Verslag huishoudelijke elektrische installatie op laagspanning en zeer lage spanning

Referentie: **012-20261020-03**	Datum controle: **20/10/2026**
Keurder: **012**

Eigenaar:	**Onbekend**	EAN-code:	**541448820048289755**
Adres installatie:	**Zonnedauw 13, 2970 - 's-Gravenwezel**	Nummer teller(s):	**1SAG1105192581**
		Distributienetbeheerder installatie:	**Fluvius**
Datum uitvoering installatie:	☐ Vóór 01/10/1981 ☑ Tussen 01/10/1981 en 01/06/2020 ☐ Vanaf 01/06/2020		
Type:	☑ Wooneenheid ☐ Niet-huishoudelijk ☐ PV ☐ Batterij ☐ Laadpaal

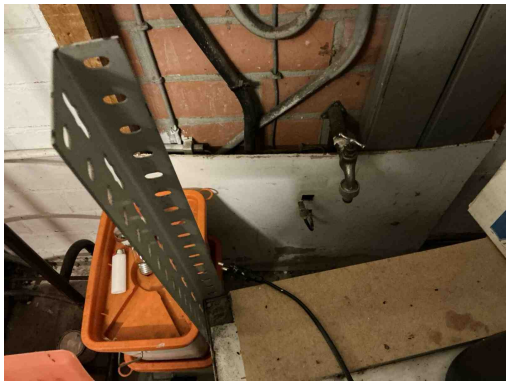
A11 - De aardingsonderbreker is niet op een normale manier bereikbaar (Boek 1: 5.4.3.5).
Opmerking: Oa de aardingsonderbreker zit achter een houten plaat

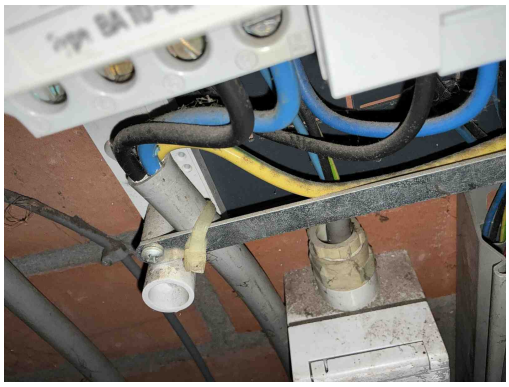
B06 - Het elektrisch verdeelbord heeft niet de minimale beschermingsgraad IPXX-B in een gewone ruimte (Boek 1: 4.2.2.3).
Opmerking: Oa bord 1 afdekplaatjes

B17 - De voedingsspanning is niet op elk bord vermeld (Boek 1: 3.1.3.3).
Opmerking: Oa bord 1

D24 - De differentieelstroombeschermingsinrichtingen die worden geplaatst in huishoudelijke installaties dienen tenminste van het type A te zijn (Boek 1: 5.3.5.3).
Opmerking: Oa bord 1 AC geplaatst

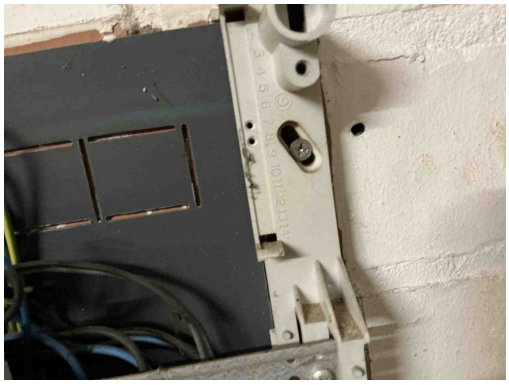
B35 - Er bevindt zich een geel-groene geleider in de meterbord verbinding aan de oorsprong van de installatie en deze is niet beveiligt tegen onrechtstreekse aanraking d.m.v. een differentieelstroominrichting van maximum 300 mA geplaatst in het begin van de elektrische installatie van een residentieel geheel (incl. in de gemeenschappelijke delen) (Boek 1: 1.5, 4.2.4.3, 4.2.4.4+ SYNERGRID C1/107).
Opmerking: Oa bord 1

T21a - Het elektrisch materieel is niet geplaatst volgens de voorschriften van de fabrikant/ regels van goed vakmanschap. (Boek 1: 1.4.1.3) Oa ophangvijzen elektrisch verdeelbord niet afgedekt. Zie klasse II toestel.
Opmerking: Oa bord 1

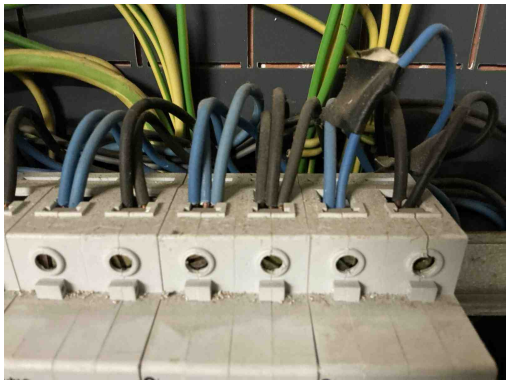
T21e - Het elektrisch materieel is niet geplaatst volgens de voorschriften van de fabrikant / regels van goed vakmanschap. (Boek 1: 1.4.1.3) Oa meer dan 2 geleiders van van dezelfde sectie geplaatst in 1 module van een beveiligingsinrichting. Dit geeft een verhoogd risico op vonkvorming.
Opmerking: Oa bord 1

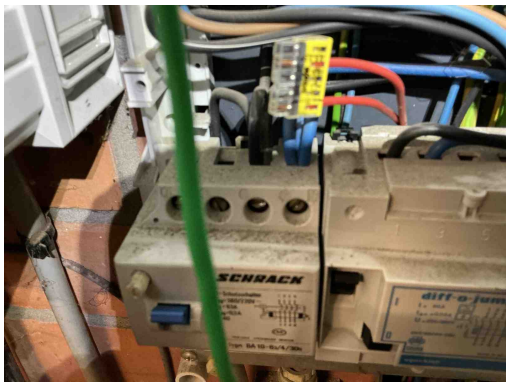
T21e - Het elektrisch materieel is niet geplaatst volgens de voorschriften van de fabrikant / regels van goed vakmanschap. (Boek 1: 1.4.1.3) Oa meer dan 2 geleiders van van dezelfde sectie geplaatst in 1 module van een beveiligingsinrichting. Dit geeft een verhoogd risico op vonkvorming.
Opmerking: Oa bord 1

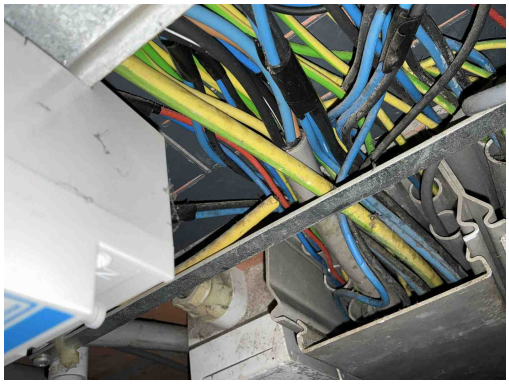
T21e - Het elektrisch materieel is niet geplaatst volgens de voorschriften van de fabrikant / regels van goed vakmanschap. (Boek 1: 1.4.1.3) Oa meer dan 2 geleiders van van dezelfde sectie geplaatst in 1 module van een beveiligingsinrichting. Dit geeft een verhoogd risico op vonkvorming.
Opmerking: Oa bord 1

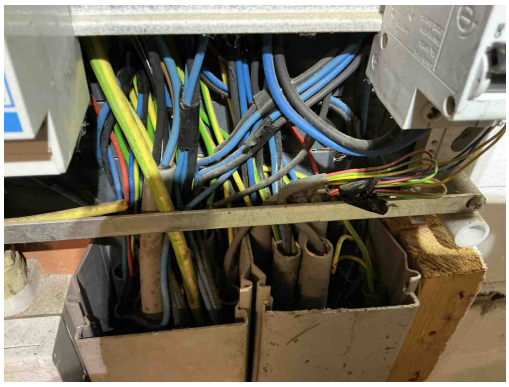
T21 - Het elektrisch materieel is niet geplaatst volgens de voorschriften van de fabrikant/ regels van goed vakmanschap. (Boek 1: 1.4.1.3)
Opmerking: Oa geleiders niet afgedekt bord 1

C35 - Er zijn doorverbindingen gemaakt met lusterklemmen; er kon niet aangetoond worden dat deze klemmen geschikt zijn voor de aanwezige spanning, stroom en draadsectie en dat ze “CE” zijn (Boek 1: 1.4.2.1.).
Opmerking: Oa bord 1

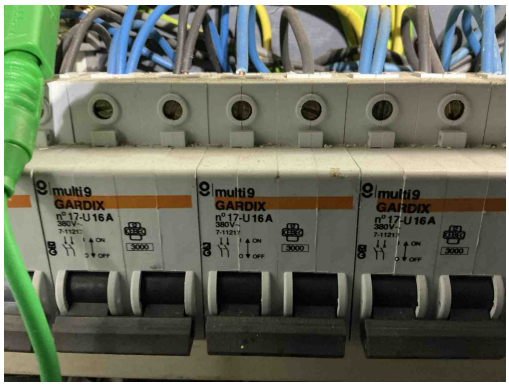
I01 - De waarde van de isolatieweerstand per kring dient tenminste 0,50 Mohm (1000 x Utest) te zijn (Boek 1: 6.4.5.1).
Opmerking: Oa bord 1 automaat 3

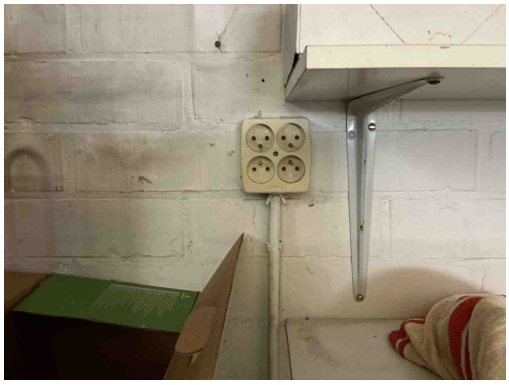
I01 - De waarde van de isolatieweerstand per kring dient tenminste 0,50 Mohm (1000 x Utest) te zijn (Boek 1: 6.4.5.1).
Opmerking: Oa bord 1 automaat 3

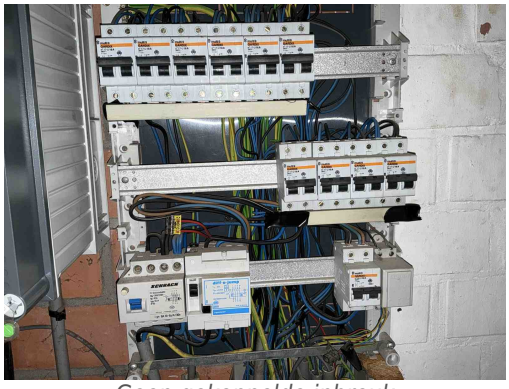
T21d - Het elektrisch materieel is niet geplaatst volgens de voorschriften van de fabrikant/ regels van goed vakmanschap. (Boek 1: 1.4.1.3) Oa materiaal niet geschikt voor de toepassing. Zie plaatsingsfiche fabrikant.
Opmerking: Oa garage
